## “Valutazione previsionale di impatto acustico” Imballaggi San Martino – Lograto

Il presente parere è espresso su richiesta della U.O. A.P.C. Industria Rifiuti e Scarichi del 20/01/2025.

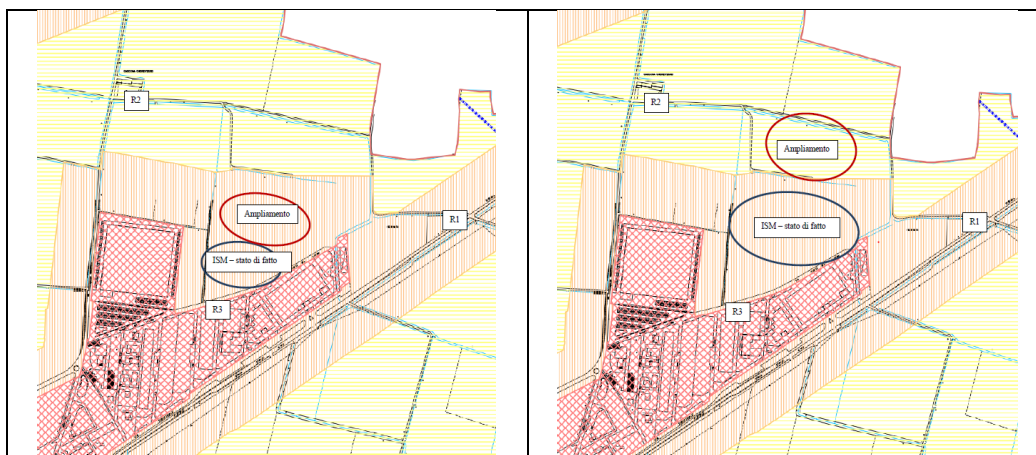
- Nel Documento 1 era stata riportata una figura dell'estratto della zonizzazione in cui risultava che sia l'insediamento che l'ampliamento della Società ricadevano in Classe IV.  
Nel Documento 2 viene riportata una figura dell'estratto della zonizzazione in cui risulta che l'insediamento della Società ricade in Classe IV e l'ampliamento in Classe III. Si riportano di seguito le figure in oggetto.

La collocazione del nuovo ampliamento, in particolare nel contesto della zonizzazione acustica, non appare quindi chiara.
